ŁKA.ZIZ.271.591.2021

Dotyczy: *postępowania w sprawie udzielenia zamówienia publicznego na „Likwidacja wykluczenia komunikacyjnego w Łódzkiem – spójny i zrównoważony system transportowy województwa łódzkiego: zakup autobusów hybrydowych”, znak postępowania: ŁKA.ZIZ.271.591.2021*

Zestaw 21

Rysunek 1

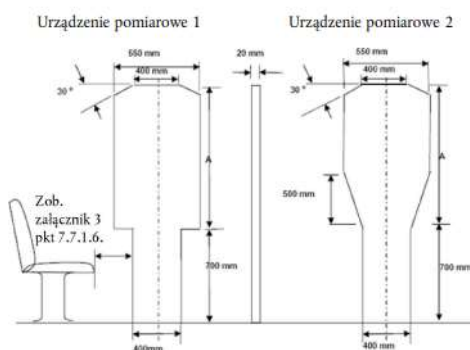
Wniosek dotyczący pkt 19.44 OPZ: Wykonawca ponownie wnosi o rezygnację z niemającego poparcia w przepisach prawa żądania szerokości drzwi min. 1200 mm, o dokonanie stosownej modyfikacji OPZ w tym zakresie i nadanie punktowi 19.44 brzmienia: „Efektywna szerokość drzwi dwuskrzydłowych (szerokość otworu drzwiowego dostępna dla pasażerów): zgodna z Regulaminem 107 EKG ONZ”.

Wymagana przez Zamawiającego szerokość drzwi dla pasażerów ma wynosić 120 cm. Regulamin nr 107 EKG ONZ, będący podstawowym dokumentem precyzującym wymagania wobec autobusów, dopuszcza drzwi o mniej szerokości. Załącznik nr 3 do ww. regulaminu nie precyzuje minimalnej szerokości otworu drzwiowego w mm, a podaje jedynie, że szerokość ta „ma umożliwiać swobodne mijanie się ze sobą 2 elementów o szerokości 550 mm każdy”. **Dopuszcza się zatem nieco mniejszą szerokość otworu drzwiowego, który to parametr w pełni spełniają oferowane przez nas pojazdy.**

Niezależnie od przywołanych przepisów p.z.p. konieczność zachowania przez opis przedmiotu zamówienia zasad uczciwej konkurencji i równego traktowania wykonawców wynika również z przepisów prawa Unii Europejskiej, w tym z dyrektywy Parlamentu Europejskiego i Rady 2014/24/UE z dnia 26 lutego 2014 r. w sprawie zamówień publicznych, uchylająca dyrektywę 2004/18/WE (Tekst mający znaczenie dla EOG). Zgodnie z przywołaną dyrektywą „specyfikacje techniczne sporządzane przez publicznych nabywców muszą umożliwiać otwarcie zamówień publicznych na konkurencję oraz realizację celów w zakresie zrównoważonego rozwoju. W tym celu należy umożliwić składanie ofert odzwierciedlających różnorodność rozwiązań technicznych, norm i specyfikacji technicznych na rynku (...)”. Szczegółowe wymagania w tym zakresie wynikają z art. 42 ww. dyrektywy, z którego dobitnie wynika, że w specyfikacjach technicznych określa się wymagane cechy robót budowlanych, usług lub dostaw, a ich treść zapewniać musi każdorazowo **równy dostęp wykonawców do postępowania o udzielenie zamówienia publicznego i nie tworzyć nieuzasadnionych przeszkód dla otwarcia zamówienia publicznego na konkurencję (służąc w ten sposób naczelnym zasadom zamówień publicznych, tj. równego traktowania i uczciwej konkurencji). Tego rodzaju nieuzasadnioną przeszkodą jest stawiany przez Zamawiającego wymóg szerokości drzwi niemniejszej niż 1200 mm, który nie znajduje uzasadnienia w Regulaminie 107 EKG ONZ.**

Zamawiający dokonuje zmiany SWZ, w ten sposób, że pkt 19.44 OPZ otrzymuje nowe, następujące brzmienie:

„Efektywna szerokość drzwi dwuskrzydłowych (szerokość otworu drzwiowego dostępna dla pasażerów): min. 1200 mm albo min. 1100 mm, gdy pomiar wykonywany jest na poziomie uchwyków.”
